ASSUNTO: Audiência prévia - Pronúncia em âmbito da proposta de Conformidade  
Projeto: Fusão e Ampliação da Pedreira Senhora da Luz n.º 2  
Proponente: CS - Coelho da Silva S.A.  
Localização: freguesia de Coz, Alpedriz e Montes; concelho de Alcobaça  
Entidade Licenciadora: DGEG

Projeto : de fusão e ampliação da pedreira Senhora da Luz n.º 2  
V. EIA 1777/2025  
V. Processo número: 450.10.229.01.00043.2025  
V. Referência: S26718-202510-UACNB/DAMA

Figura 1 – Extrato da Planta de Condicionantes da RAN do PDM de Alcobaça.

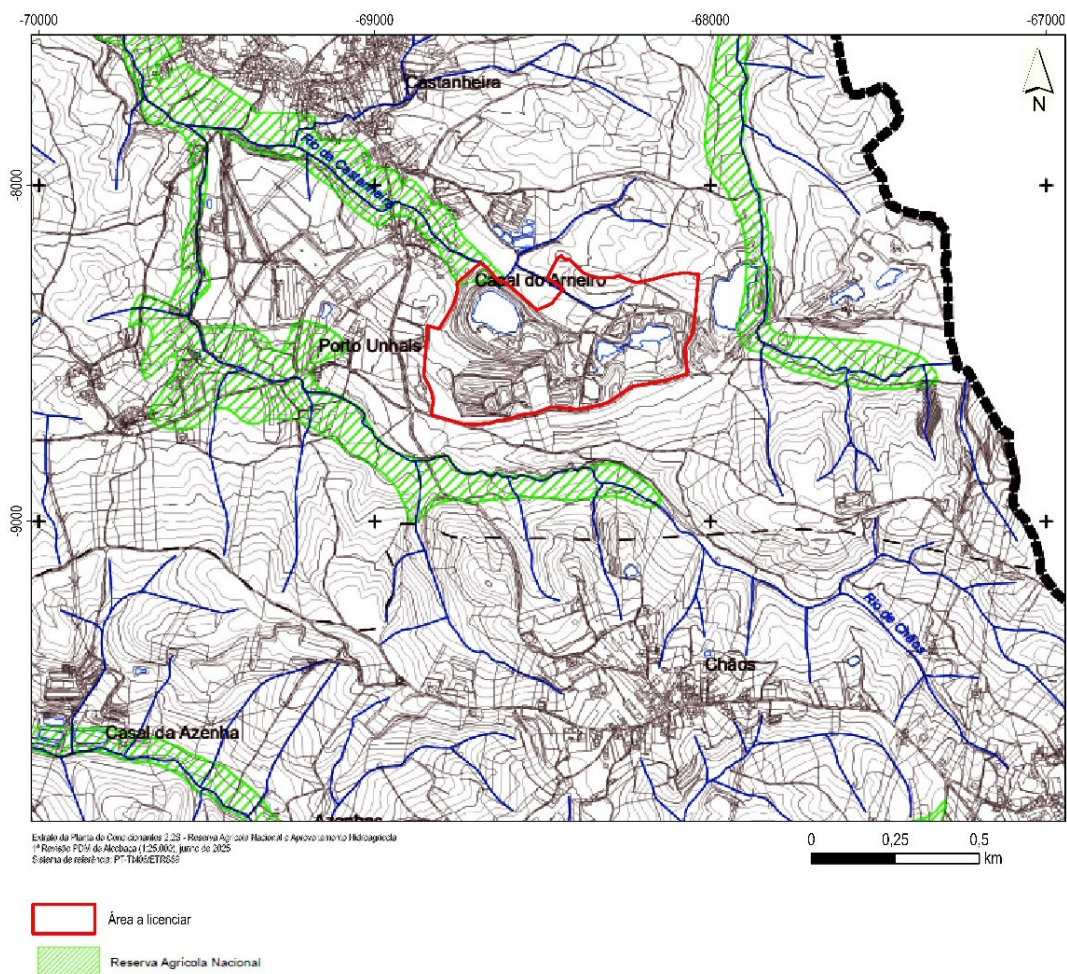
*De acordo com EIA e aditamento apresentados pelo proponente, e tendo em consideração o Plano Diretor Municipal (PDM) em vigor para o concelho de Alcobaça, reitera-se que se verifica a afetação de solos da RAN pelo projeto, existindo uma incompatibilidade com os instrumentos de gestão territoriais, nomeadamente com a classificação do solo no PDM de Alcobaça, o que representa uma desconformidade com o RJRAN.*

*Mantém-se o referido no nosso ofício S20513-202508-UACNB/DAMA de 22/08/2025, ficando o procedimento de AIA condicionando à emissão do parecer favorável da Entidade Regional da Reserva Agrícola de Lisboa e Vale do Tejo (ERRALVT), para cumprir o processo de RERAE (Processo RAN/21/2023/DRAPLVT), de acordo com o parecer da extinta DRAPLVT (para as áreas já exploradas), bem como para obter parecer favorável para as futuras áreas de RAN a serem exploradas.*

*No pedido de parecer à ERRALVT deve ser indicada a área total de RAN do PDM em vigor (Resolução do Conselho de Ministros n.º 177/1997, de 25 de outubro) afetada pela atividade do projeto de execução da “Pedreira Sra. da Luz nº 2” (área já explorada ou ainda para exploração ou outras intervenções, nomeadamente caminhos, vedações, etc. em RAN).*

(1) Sobre a instrução do procedimento de utilização não agrícola de solos RAN, refere-se que à data da comunicação de proposta de desconformidade, por email de 3 de novembro, a 1.ª revisão do Plano Diretor Municipal de Alcobaça encontra-se publicada pelo Aviso n.º 26890/2025/2, de 27 de outubro de 2025, em Diário da República.

(2) De acordo com o PDM, em vigor, e no âmbito do presente Plano de Pedreira, em procedimento de AIA, a área RAN para a qual se requer utilização não agrícola é de 0,3 ha. Ainda no âmbito do presente projeto, a área de RAN com 0,3 ha encontra-se recuperada ou em recuperação, isto é, a área não será explorada no âmbito do projeto em procedimento de AIA. Na área classificada como RAN localiza-se a vedação da pedreira, pequena bacia de decantação, e, na restante área, coberto vegetal de herbáceas. No âmbito do presente projeto, para a área classificada como RAN, encontra-se apenas estipulada a instalação de vegetação ripícola.

**Figura 3 – Localização dos pontos de ensaio que serviram de base à avaliação (a azul) e propostos em Aditamento para a monitorização. (fonte: Aditamento, outubro de 2025)**

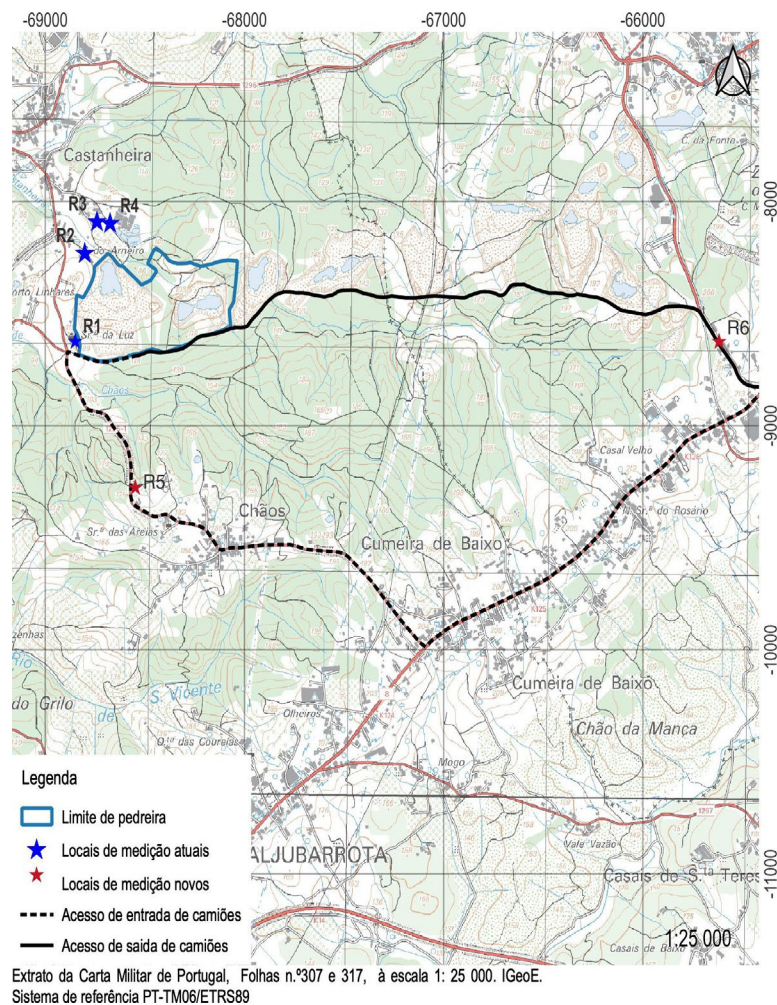
*Veja-se que a proposta agora apresentada em Aditamento de acrescentar dois locais de ensaio ao plano de monitorização - R5 e R6 (conforme figura 3), não permite ultrapassar a inexistente avaliação do impacte do tráfego de pesados e compromete uma efetiva monitorização, por desconhecimento da situação de base que justifica o seguimento.*

***Em Aditamento é confirmada a utilização dos acessos por outras unidades de exploração. Contudo, a justificação de que “na situação de referência foi realizada uma campanha onde foram medidos os níveis de ruído e que se devem à laboração de todas as fontes ruidosas existentes na envolvente” não é coerente uma vez que os recetores objeto de avaliação não se encontram sob a influência direta do tráfego de pesados associado à expedição de argila, facto que o próprio relatório de ensaio traduz ao descrever as fontes sonoras que fazem parte do ruído ambiente e as fontes sonoras que se fazem sentir em cada campanha (havendo referência à passagem e contabilização de veículos ligeiros e nunca à passagem de veículos pesados).***

***Face ao que se expõe no ponto anterior, reitera-se a necessidade de avaliação do impacte resultante do tráfego de pesados associado ao projeto, o que deverá ser efetuado com base na contribuição do projeto para o tráfego de pesados total junto dos recetores agora identificados em Aditamento (R5 e R6).***

(41) Até que possa ser realizada a monitorização indicada, também junto dos recetores identificados como R5 e R6, apresenta-se Estudo adicional (Anexo D), cujo objetivo é o de avaliar os impactes exetáveis nos locais mencionados, recorrendo-se a modelação de cenários, com base nos dados de tráfego associados à atividade extrativa de outras explorações na envolvente da pedreira da Senhora da Luz n.º 2 e no tráfego geral.

Figura 5 – Proposta de pontos de monitorização dos recetores sensíveis.

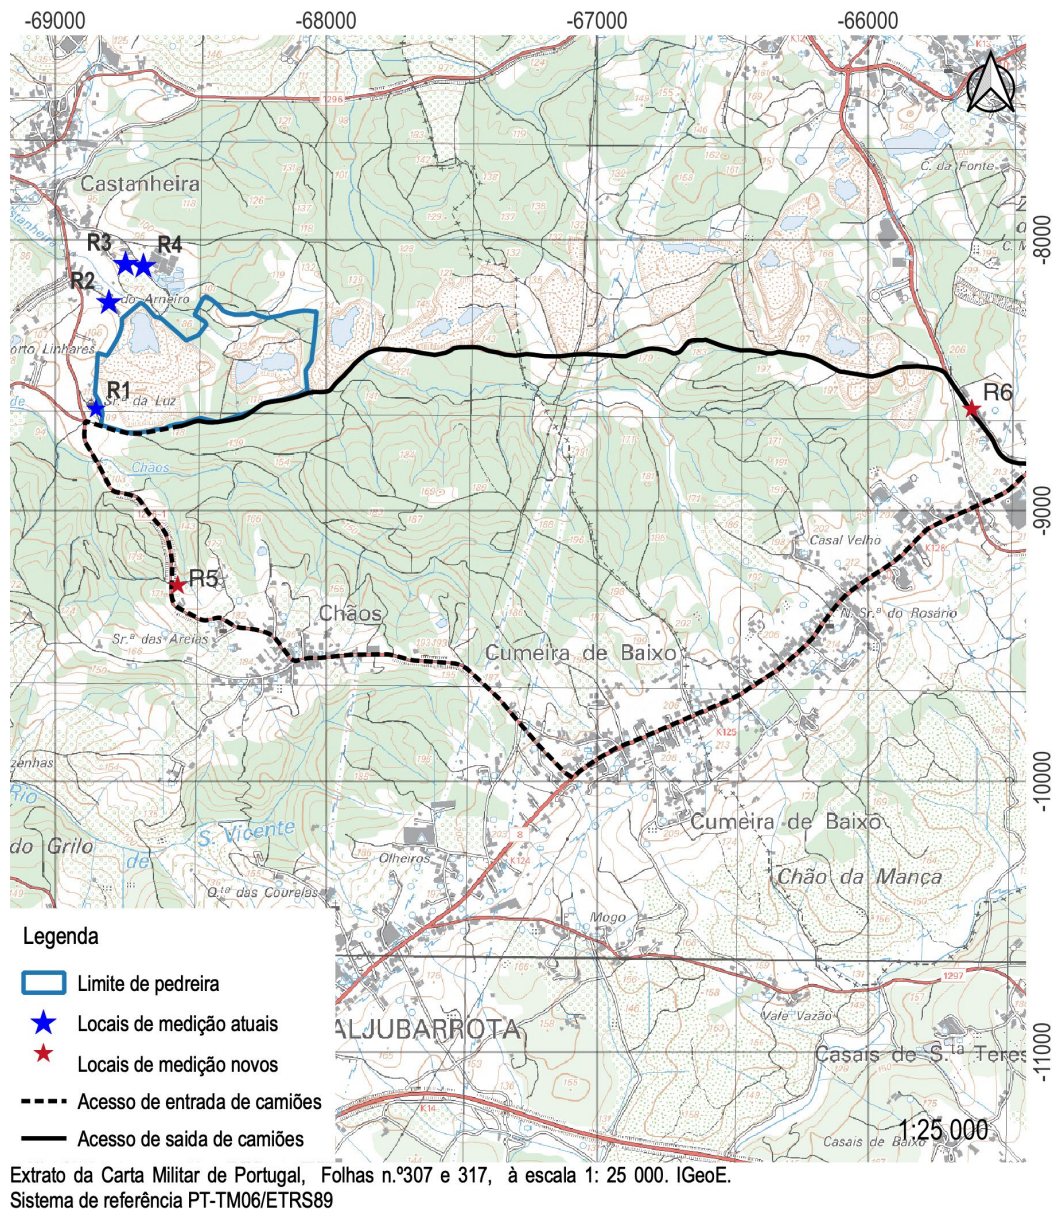
***A rever em função das conclusões que venham a ser obtidas função do que se refere nos pontos anteriores.***

(47) As medições de ruído deverão ser efetuadas prioritariamente na envolvente das áreas onde serão realizadas intervenções, junto de locais sensíveis ou em zonas onde possam existir queixas de incomodidade (Anexo D).

(48) Os principais locais a monitorizar correspondem aos que foram alvo de análise na situação de referência, nomeadamente os locais R1, R2 e R3, propondo-se a exclusão do R4

da análise face à sua proximidade a R3. Em relação à situação de referência deverá ser ainda incluído os locais R5 e R6 na campanha de monitorização.

(49) A seleção dos pontos de monitorização baseou-se na avaliação do ruído gerado pelos trabalhos a realizar, bem como na sensibilidade dos locais do ponto de vista do ambiente sonoro. Assim, os locais de monitorização foram selecionados de forma a permitir o estudo do ambiente sonoro em toda a envolvente. Os pontos sugeridos poderão ser alterados em função de novos dados, desde que cumpram os objetivos propostos e que tal mudança seja efetuada por técnicos habilitados.
